Mission régionale d'autorité environnementale  
ÎLE-DE-FRANCE

**Avis délégué de la Mission régionale d'autorité  
environnementale d'Île-de-France sur le projet de zonage  
d'assainissement de la commune de Septeuil (Yvelines)**

N°MRAe 2021-6542  
en date du 30 octobre 2021

*Illustration 2: Projet de zonage des eaux usées de Septeuil  
(source : dossier de zonage d'assainissement, annexe I)*

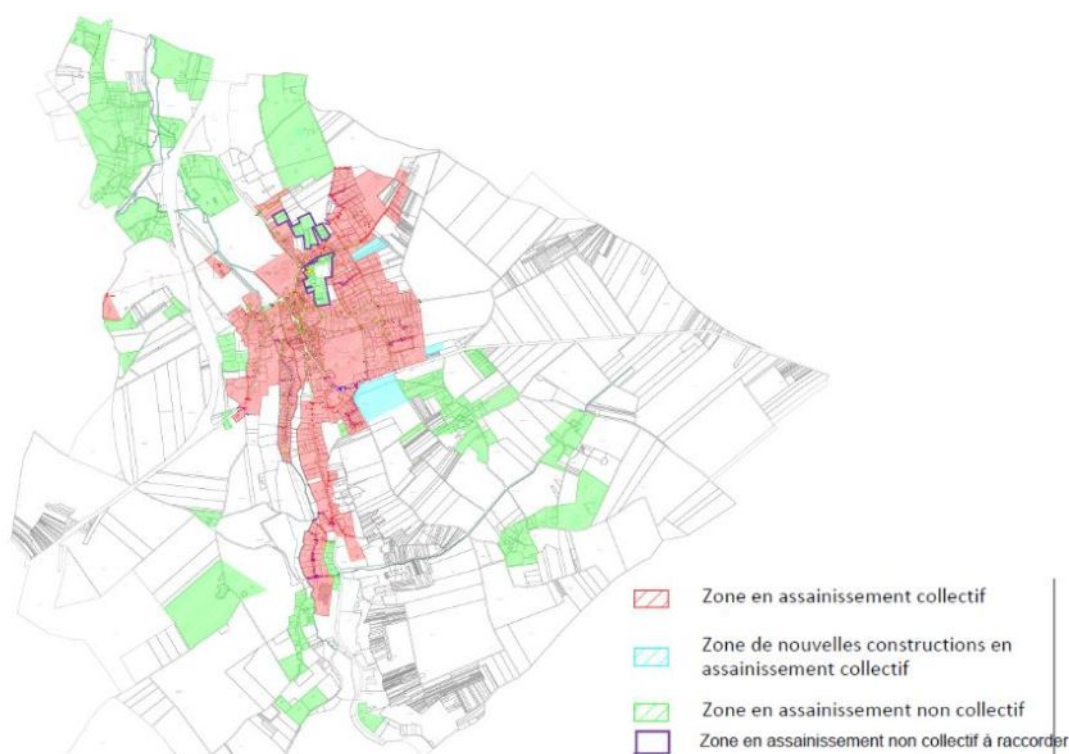
13 La MRAe remarque qu'il s'agit d'une évolution par rapport au zonage d'assainissement des eaux usées envisagé lors de la demande d'examen au cas par cas, qui maintenait ces secteurs en assainissement non collectif.

21 La MRAe relève que, sur le secteur du périmètre de protection éloignée de la source de Courgent, le plan fait figurer une parcelle disposant d'une installation d'assainissement non collectif non conforme. Or, d'après le zonage d'assainissement des eaux usées, cette parcelle (correspondant à l'ancienne école de la Tournelle) est reliée à l'assainissement collectif. Il conviendra de clarifier les informations apportées.

Seul le raccordement au réseau collectif d'un secteur de 31 habitations<sup>24</sup> est prévu (cf. « zones en assainissement non collectif à raccorder » du plan de zonage des eaux usées). Le rapport d'évaluation environnementale n'explique pas les raisons de ce choix, qui paraît lié, selon la MRAe, à la proximité du réseau d'assainissement collectif existant (ce secteur s'insère dans l'enveloppe urbaine de la ville). Il conviendra d'apporter des explications à ce sujet.

- expliquer les raisons du choix du raccordement au réseau collectif d'un seul secteur de 31 habitations, au regard des enjeux environnementaux ;
- préciser la charge entrante supplémentaire qui devra être traitée à terme par la station d'épuration, du fait de l'augmentation de population attendue, des nouveaux secteurs ouverts à l'urbanisation ou raccordés au réseau d'assainissement collectif, en cohérence avec le projet de révision du PLU de la commune ;
- expliciter les raisons ayant conduit à la priorisation des travaux prévus par le schéma directeur d'assainissement.

Illustration 3: Projet de zonage des eaux pluviales de Septeuil  
(source : dossier de zonage d'assainissement, annexe IX)

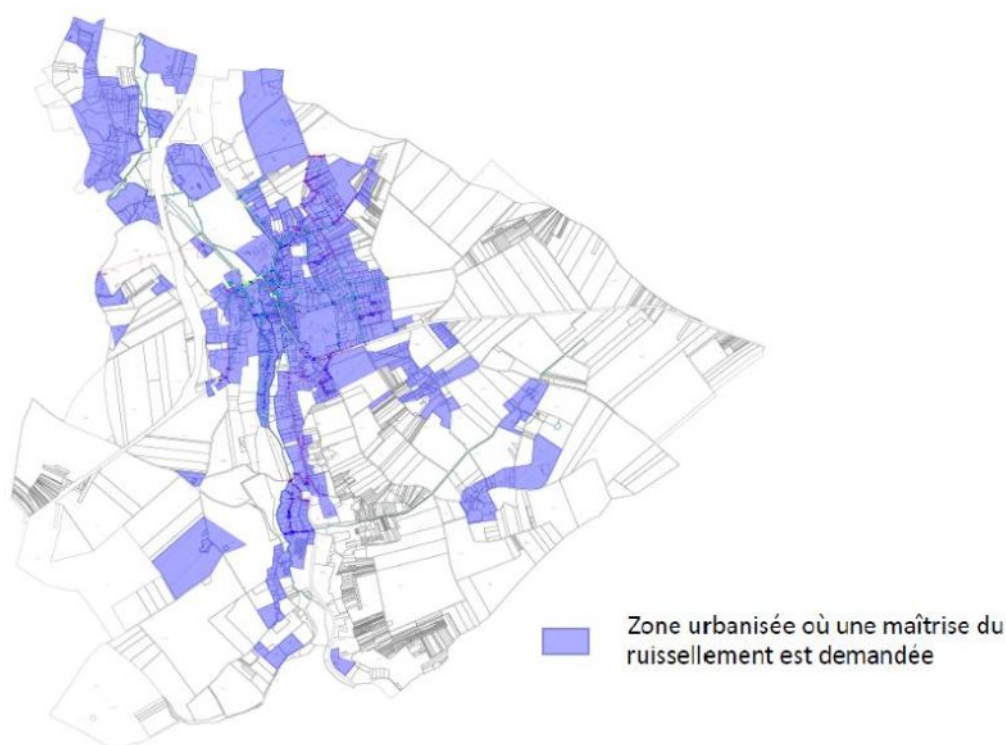
14 Le rapport d'évaluation environnementale n'explique pas pourquoi cette valeur de 1 l/s/ha a été retenue. La MRAe relève qu'elle correspond au débit de fuite maximum préconisé par le schéma directeur d'aménagement et de gestion des eaux (SDAGE) Seine-Normandie en vigueur (disposition 145 du SDAGE 2010-2015).

Pour les secteurs déjà urbanisés dont les eaux pluviales rejoignent actuellement le réseau public, ces mesures ne sont pas imposées. Le dossier indique que des mesures incitatives pourront néanmoins être instaurées pour encourager les riverains à déconnecter leurs eaux pluviales du réseau public, notamment lors de la mise en conformité des branchements (rapport d'évaluation environnementale, p. 22).

Illustration 4: Extrait du plan de zonage du projet de PLU de Septeuil arrêté le 27 mai 2021 (source : site internet de la mairie de Septeuil)

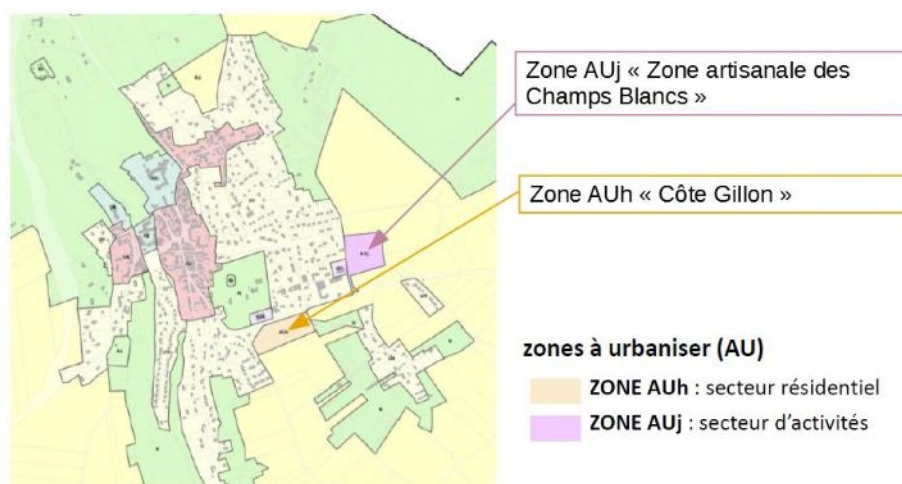
La MRAe relève que les zones d'urbanisation future mentionnées dans les zonages d'assainissements<sup>16</sup> ne correspondent pas exactement aux zones à urbaniser prévues par le projet de révision du PLU de Septeuil, arrêté le 27 mai 2021 et dont l'enquête publique est en cours jusqu'au 16 octobre 2021<sup>17</sup>. En particulier, le secteur de la future zone artisanale des Champs Blancs, situé à l'est de la ville, n'est pas couvert par les zones urbanisées ou de nouvelles constructions indiquées dans les zonages d'assainissement (Illustration 4).

**(2) La MRAe recommande de mettre en cohérence les zonages d'assainissement avec le futur plan local d'urbanisme (PLU) de la commune ou d'expliquer, le cas échéant, les différences constatées.**
